GENERALNY DYREKTOR OCHRONY ŚRODOWISKA

DZP-WP.6205.111.2022.AL.2

DECYZJA

DZP-WP.6205.111.2022.AL.6

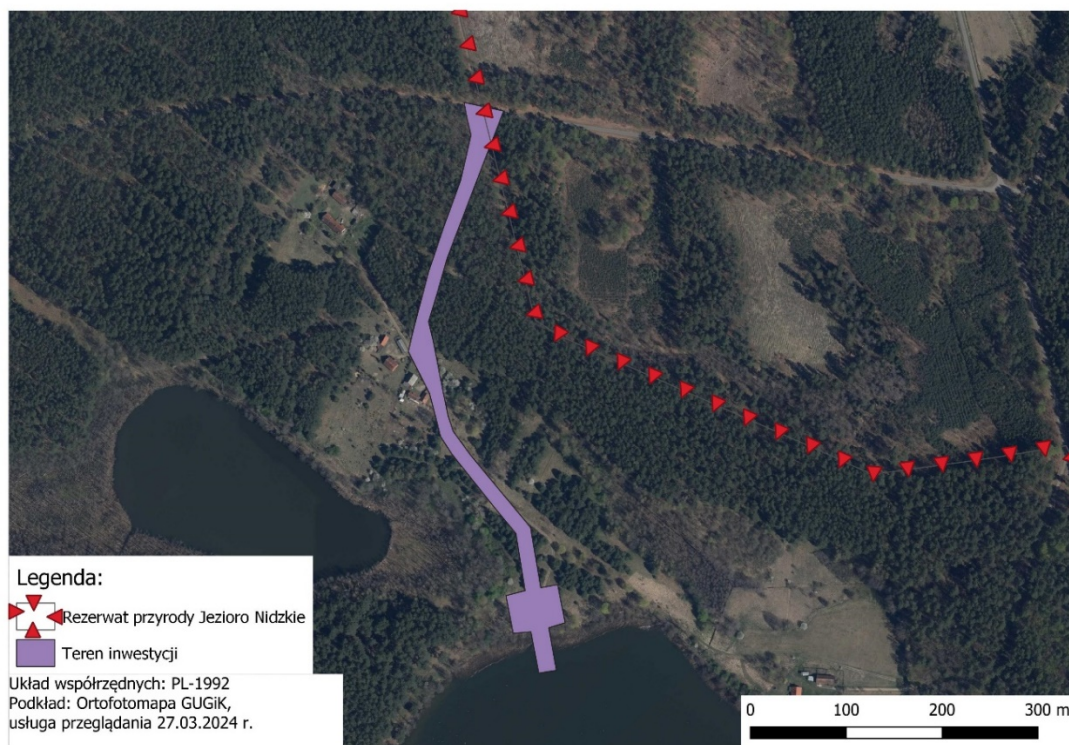
- 1) warunek 2 „droga dojazdowa do punktu czerpania wody o długości ok. 650m i o szerokości 3,5m będzie zlokalizowana w śladzie istniejącej drogi leśnej przebiegającej przez działki o nr ewidencyjnych 3345/4 i 3344”
otrzymuje brzmienie „droga dojazdowa do punktu czerpania wody o długości ok. 650m i o szerokości 3,5m będzie zlokalizowana w śladzie istniejącej drogi leśnej przebiegającej przez działki o nr ewidencyjnych 3345/4 i 3344, a szczegółowy przebieg drogi dojazdowej, uwzględniający ewentualne korekty przebiegu poza istniejącym śladem powinien zawierać się w obszarze, który przedstawia poniższa mapa:
